三亚崖州湾科技城科教城

深海科技创新公共平台项目规划变更补充说明

总体变更补充说明

11#报告厅立面调整

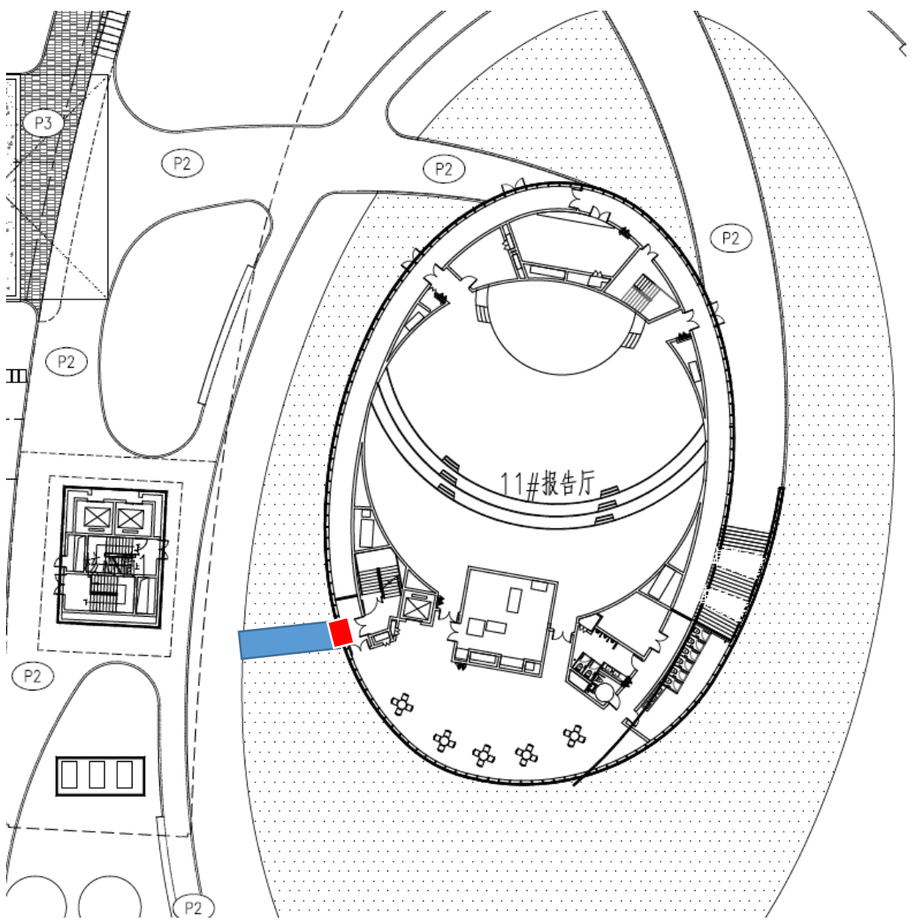
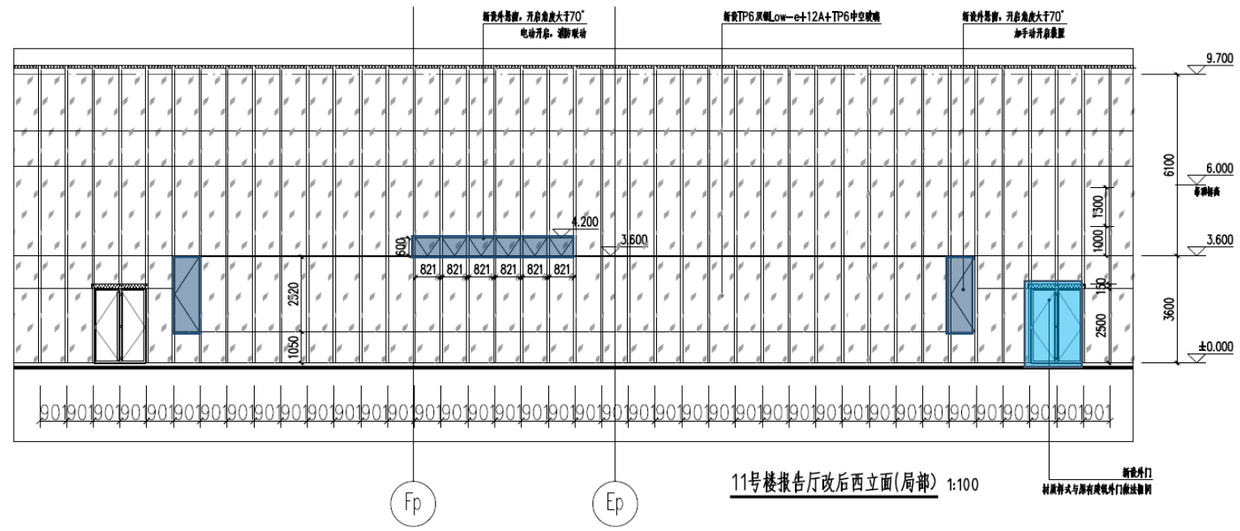
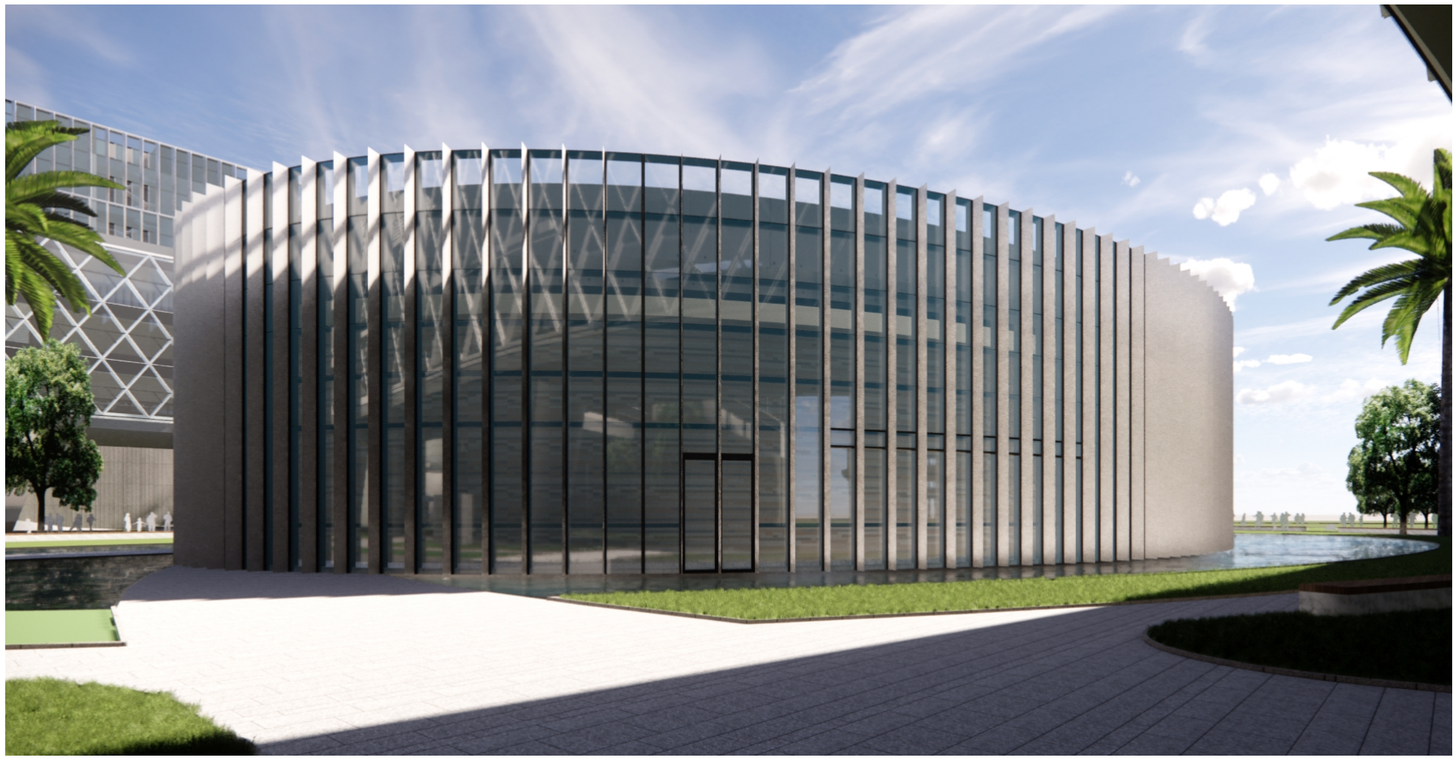
1、走廊洞口处采用固定玻璃封闭，变为内走廊。原报告厅室内排烟补风需要连通室外，立面需增加玻璃开启窗用于消防补风。
2、走廊两侧增加2扇玻璃开启窗（用于走廊排烟）

新增玻璃门
新增玻璃窗

11#报告厅立面调整

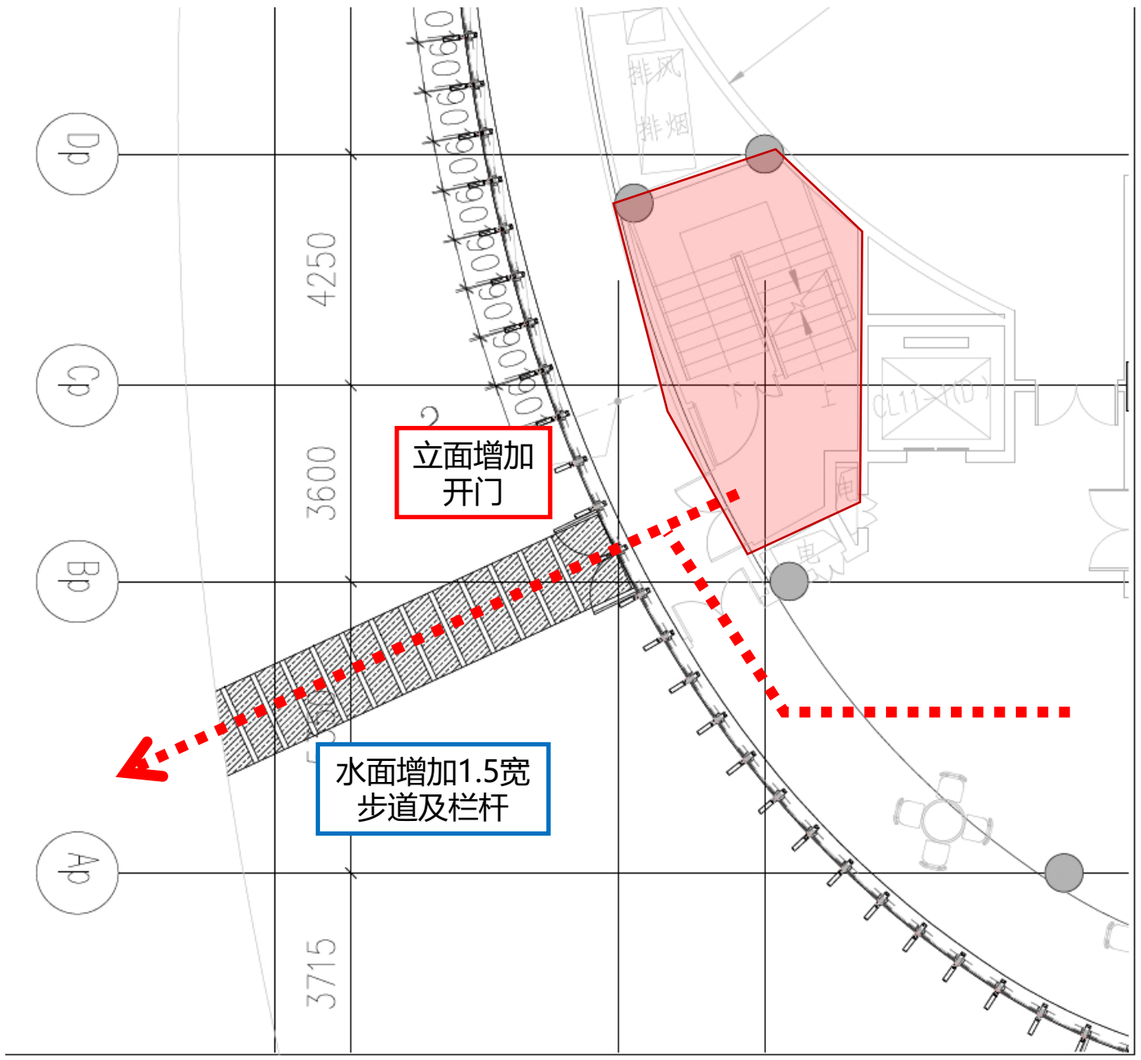
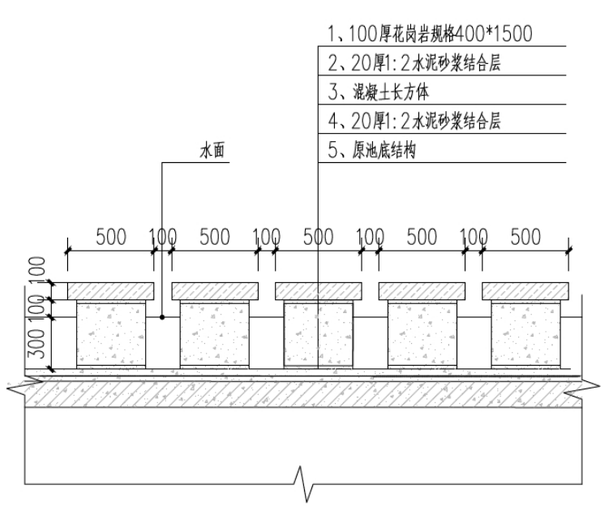
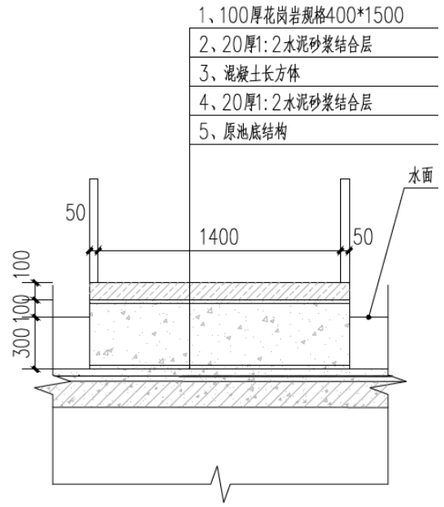
3、原楼梯间及首层疏散路径改至南侧。楼梯出口处幕墙增加开门。水面增加1.5宽步道及0.6m高护栏。

地块增设围墙

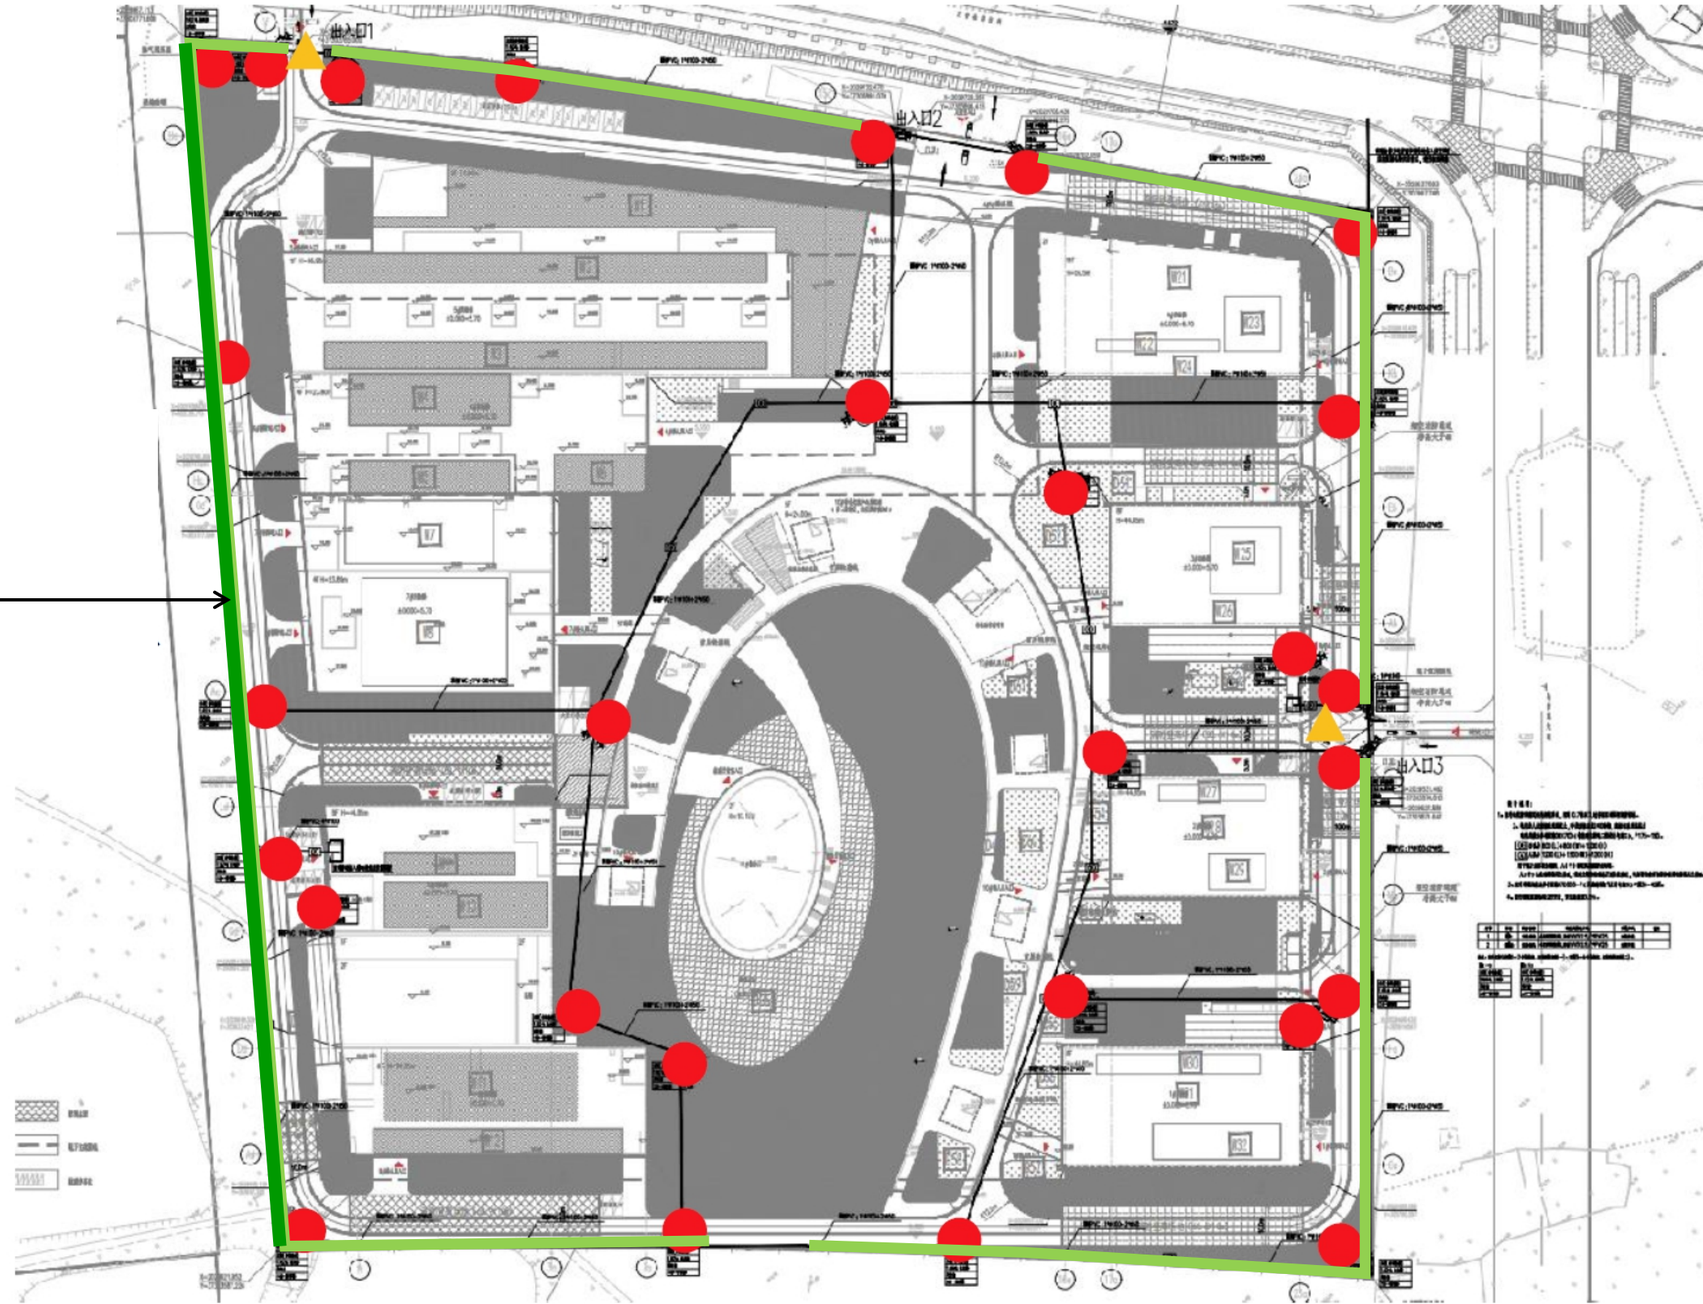
围墙形式：1.5米高金钱榕绿篱，范围约为1150m。

安保措施：现场已设置监控摄像机，位置如右图红点

（1）西侧已实施绿篱，保留；

（2）东、南、北，三个面增设绿篱；
